From: Marianne Aadland Sandvik
Sent: Wed, 23 Mar 2022 12:49:16 +0000
To: Ingrid Raniseth
Cc: Are Frøysland Grande
Subject: VS: Fv. 564 Fløksand-Vikebø
Attachments: Fv. 564 Fløksand-Vikebø.pdf

Notat

FV. 564 – FLØKSAND-VIKEBØ

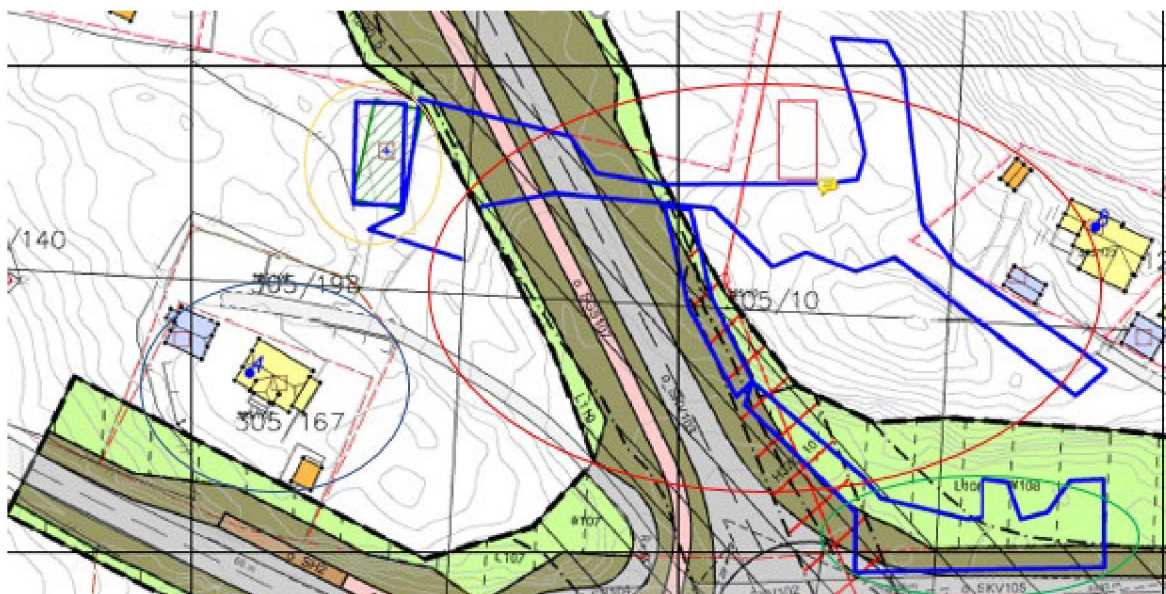
Kartet under viser A1 og dei tiltaka som er på eiegen i dag, men som fylkeskommunen ikkje har lagt inn i sine kart eller kommentert. Difor meiner vi at kommunen ikkje har tilstrekkeleg beslutningsgrunnlag for alternativ A1.

Bustad markert til venstre med blå sirkel er bustaden på eiegen. Eksisterande driftsbygning er markert med gul sirkel. Avstanden frå denne og til fylkesvegen vil vere på 7 meter og med ei skjering ned til vegen på 4 meter.

Utanfor driftsbygningen er det ein stor og heilt nødvendig anleggsplass der Fløysand oppbevarar anleggsmaskinar. Areal markert med raud sirkel er godkjent opparbeida skogsveg og plass for vedproduksjon og lagring av ved til tørke. Det same er arealet markert med grønt nede til høgre brukt til.

Ved val av A1 vil Fløysand miste to skogsvegar og deler av to heilt nødvendige opparbeida plassar for vedproduksjon og lagring permanent, samt tilkomsten mellom eiegen vest og aust for fylkesvegen.

Mellombels vil dei miste arealet markert med grønt nede til høgre, som er foreslått satt av til mellombels rigg- og anleggsområde.
